N/Réf. : AA/BDG/AUD40012_646bis_PAD_Herrmann-Debroux

Objet : AUDERGHEM/ WATERMAEL-BOITSFORT, E411 entre le boulevard du Triomphe et la forêt de Soignes.
PLANS ET RÈGLEMENTS D'URBANISME : Examen du projet de Plan d'Aménagement Directeur (PAD) « Delta Herrmann Debroux » et de son RIE.
Demande du Ministre-Président du 24/10/19.

Avis de la CRMS

Figure 8 : Illustration de la situation existante (à droite) et du projet de PAD (à gauche) (ARIES sur fond Google Maps et ORG², 2018)

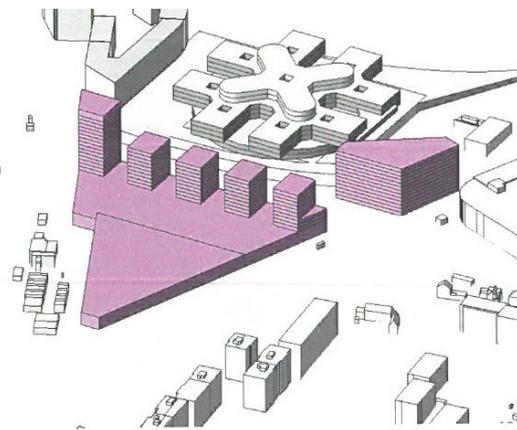
- de ne pas construire des tours « émergences » d'une telle hauteur sur le site *Triangle et d'apprécier soigneusement l'impact paysager du bâti envisagé par rapport aux quartiers environnants (Ixelles et Watermael-Boitsfort, en particulier la vue longue dans l'axe de l'E411)*;
- de mesurer l'impact que ce PAD pourrait avoir sur le remarquable ensemble classé des cités du Logis-Floréal et sur les vues vers et depuis celui-ci.

Illustration de la situation existante (en haut) et du projet de PAD (en bas)
(ARIES sur fond Google Maps et ORG², 2018)

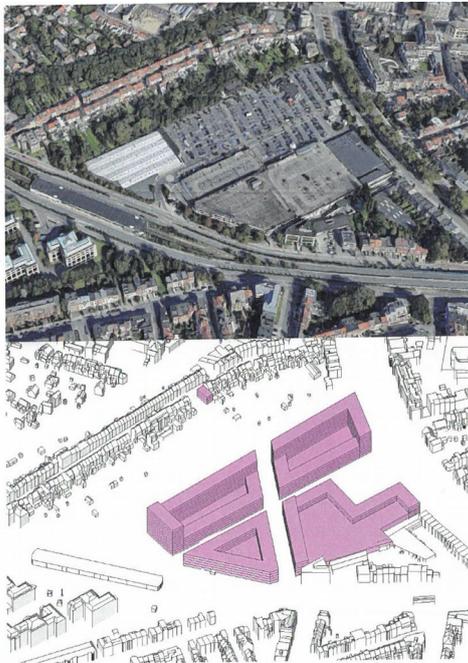
- de ne pas démolir les immeubles de bureaux repris à l'Inventaire du patrimoine situés avenue de Beaulieu (n^{os} 1 à 11), en tant que témoins postmodernes réalisés dans les années 1980, ou du moins d'avoir une réflexion par rapport au principe de maintien/ou de démolition et une attitude durable visant à tirer part des ressources existantes ;
